LA CONTRALORÍA
GENERAL DE LA REPÚBLICA DEL PERÚ

INFORME DE HITO DE CONTROL
N° 10412-2021-CG/GRLO-SCC

**“EJECUCIÓN DE LA OBRA: CONSTRUCCIÓN Y
EQUIPAMIENTO DEL NUEVO HOSPITAL DE IQUITOS
CESAR GARAYAR GARCÍA, PROVINCIA DE MAYNAS”**

**HITO DE CONTROL N° 001 – DETERMINAR SI LA
EJECUCIÓN DE LA OBRA SE REALIZA CONFORME A LA
NORMATIVA APLICABLE, LAS ESTIPULACIONES
CONTRACTUALES Y EXPEDIENTE TÉCNICO APROBADO**

IMAGEN N° 1

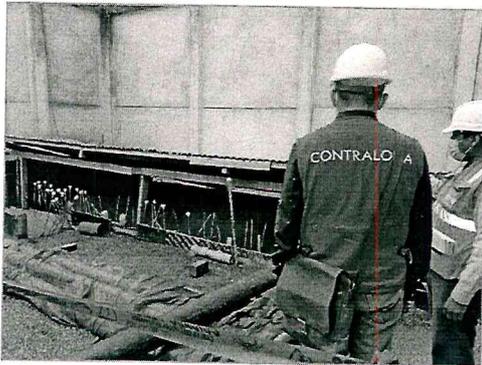
Respecto al tanque de petróleo, ubicado bajo ras del piso, se tomó conocimiento que éste estuvo expuesto a estancamiento de agua pluvial en el 2020; luego, ante la exposición a precipitaciones pluviales intensas en días recientes, volvió a inundarse (imágenes n.ºs 1 y 2); por lo que debe preverse la protección del tanque y sus accesorios para bombeo de combustible frente a probables situaciones similares futuras.

La situación de inundación de ambiente subterráneo para tanque de combustible, genera el riesgo de su corrosión.

IMAGEN N° 3

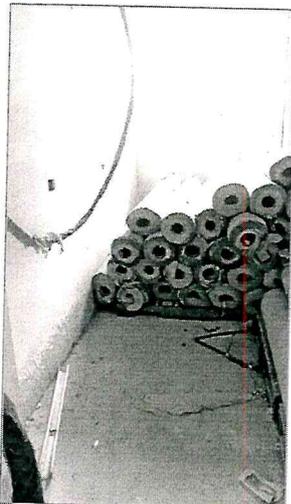
Se advierte que dos (2) partidas de acabados están sujetas a la culminación de otras instalaciones dentro del cielo raso. Es el caso de la partida piso vinílico flexible en rollo, el cual no ha sido instalado; no obstante, el material se encuentra almacenado en uno de los ambientes del bloque de hospitalización.

El apilamiento horizontal del material de piso vinílico flexible en rollo, directamente sobre el piso, en un ambiente en el que se observa humedad, genera el riesgo de deterioro del citado material sobre todo de aquellos rollos de la zona inferior que están siendo aplastados.

IMAGEN N° 5

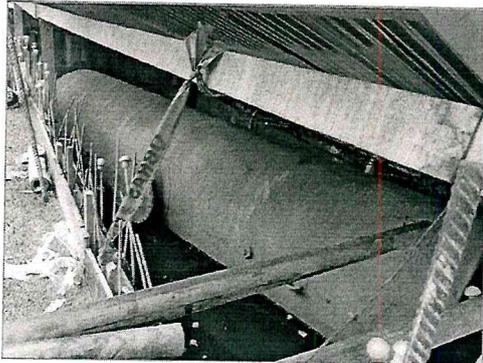
Durante la inspección ocular efectuada el 30 de marzo de 2021, en la reunión sostenida con el personal supervisor y contratista, se recibió el comentario de la proliferación de zancudos debido a la existencia de estancamiento de agua en diversos sectores de la obra. La situación expuesta, ha sido revelada en Acta de Inspección Ocular N° 01-2021-GRLO-SCC-HAI del 30 de marzo de 2021.

La situación descrita sobre presencia de humedad y agua estancada en diversos sectores de la obra, genera el riesgo de presencia de criadero de zancudo, portadores del virus del dengue u otras enfermedades que proliferan en ambientes tropicales.

IMAGEN N° 8

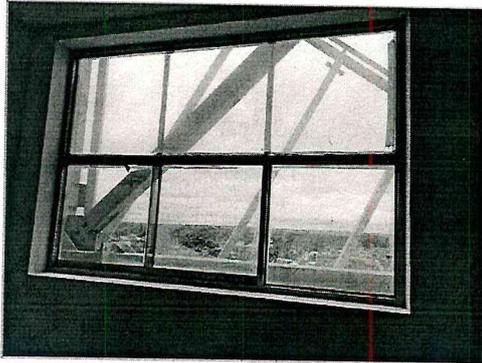
Las ventanas de vidrio con marco de aluminio fueron instaladas parcialmente, según residente de obra y supervisor, estas no se continúan con su ejecución a razón de presentar deficiencias en el diseño ya que permite el ingreso de aguas pluviales.

La situación descrita sobre la espera en la aceptación de la propuesta de solución técnica de ventanas u otra apropiada a las características del clima, genera el riesgo de retraso de esta y otras partidas vinculadas.

El contratista realizó una propuesta de mejora de las ventadas corredizas de vidrio, instalando un perfil de aluminio de mayor sección que impida el ingreso de aguas pluviales que se encuentran a la espera de la aprobación de la supervisión.

IMAGEN N° 11

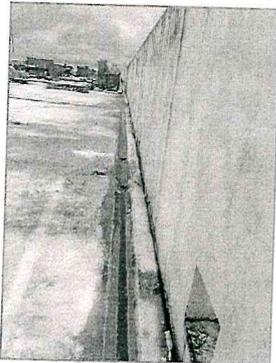
Se observa que las paredes externas de los bloques se encuentran manchadas por humedad; al respecto, el residente de la obra señala que, para evitar estas manchas en la pared se instalarán gárgolas. Asimismo, se observa que los equipos que se encuentran en la azotea no cuentan cobertura de protección frente a las lluvias que sirvan post construcción, actualmente, se encuentran cubiertos con plástico.

La situación descrita de la humedad, producto falta de protección de muros exteriores y equipamiento, ante las precipitaciones pluviales propias de la zona, genera el riesgo de su deterioro.

IMAGEN N° 14

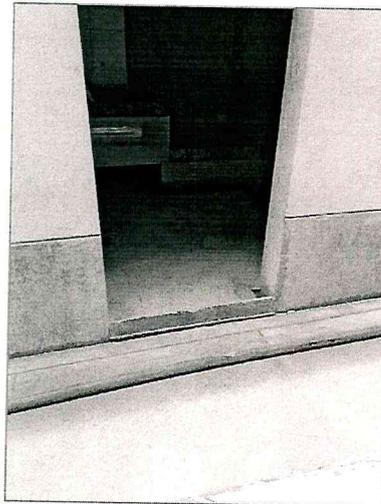
En el Block B3 y Block D, se evidenció que la vereda está al mismo nivel de piso del interior del citado bloque, por lo cual en la parte inferior de los vanos para puertas se colocó una especie de sardinel para evitar el ingreso de agua al interior de estos ambientes.

Los hechos expuestos sobre la solución del sardinel para evitar el ingreso del agua al interior, no brinda condiciones técnicas apropiadas al clima.

IMAGEN N° 15
PUERTA DE INGRESO DE MATERIALES - CALLE CORNEJO PORTUGAL

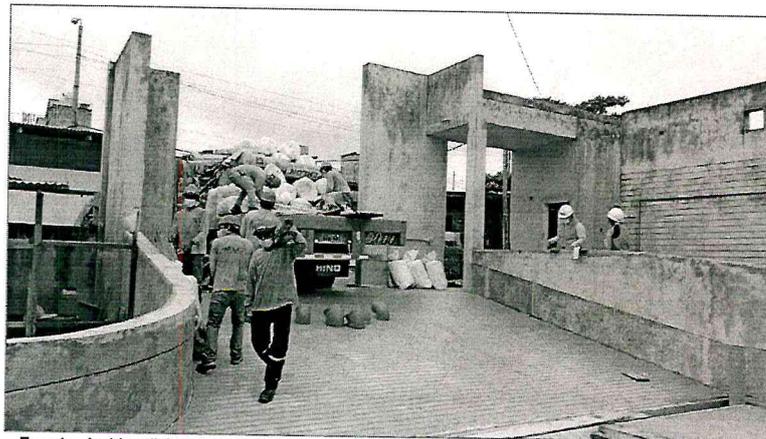
De la verificación y constatación realizada por la comisión de control a las instalaciones de la obra, llevada a cabo el 30 y 31 de marzo de 2021, cuya finalidad era la de verificar la ejecución del "Plan para la vigilancia, prevención y control de la Covid-19 en el trabajo", se pudo advertir que un vehículo de carga que ingresó a obra cargado con materiales, no fue sometido al procedimiento de desinfección, conforme se desprende del acta de inspección física a obra n.º 01-2021-GRLO-SCC-HAI de 30 de marzo de 2021 y n.º 02-2021-GRLO-SCC-HAI de 31 de marzo de 2021, y que se muestra en la imagen n.º 15.

IMAGEN N° 16

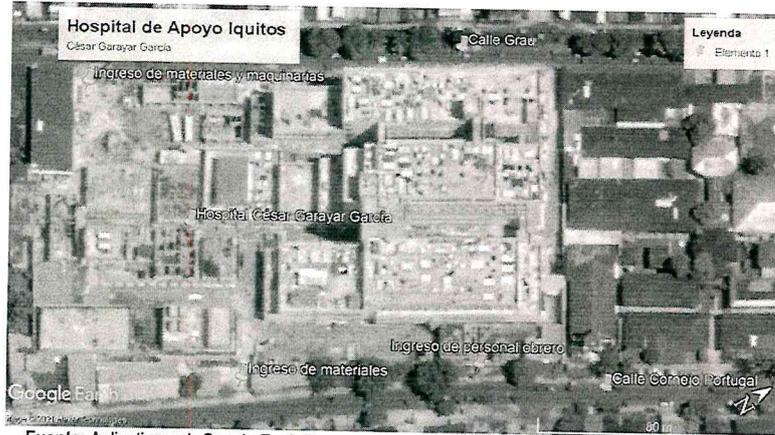
De otra parte, respecto al control de ingreso de personal obrero, éste se ubica en una de las dos (2) puertas de acceso habilitadas en la calle Cornejo Portugal, conforme se muestra en la imagen n.º 16.

Al respecto, las medidas preventivas colectivas consideradas en el "Plan para la Vigilancia Prevención y Control de Covid-19 en el Trabajo", versión 4 del 22 de enero de 2021, elaborado por el Consorcio Salud Loreto (CSL), con Código: SSOMA-Pr-090, considera que "se evitará aglomeraciones durante el ingreso y la salida del centro de trabajo, cumpliendo con el parámetro de distanciamiento de 1.5 metros", sin embargo, de la imagen n.º 17 se advierte que el personal obrero emplazado en la puerta de acceso no mantiene dicho distanciamiento.
